改善箇所説明図

〔 救急車のサイレン音量徐変機能付きサイレンアンプ(架装メーカーオプション)において、制御プログラムが不適切なため、サイレン吹鳴と連動して警光灯が点灯しない場合がある。 〕

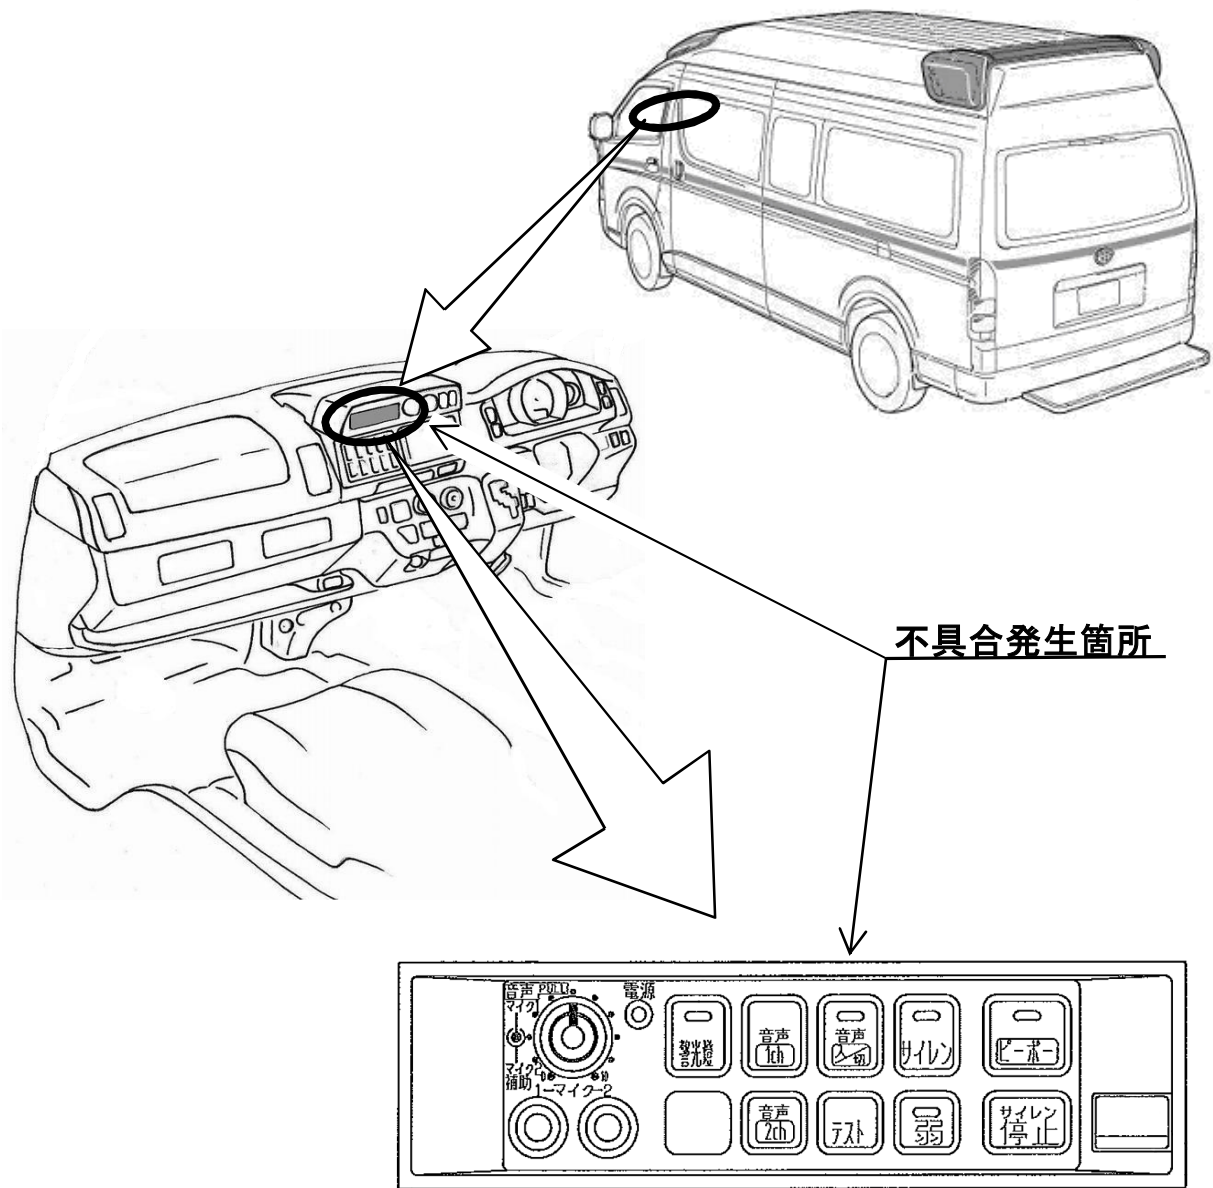
不具合発生箇所

サイレンアンプ

改善の内容

全車両、サイレンアンプを対策品と交換する。
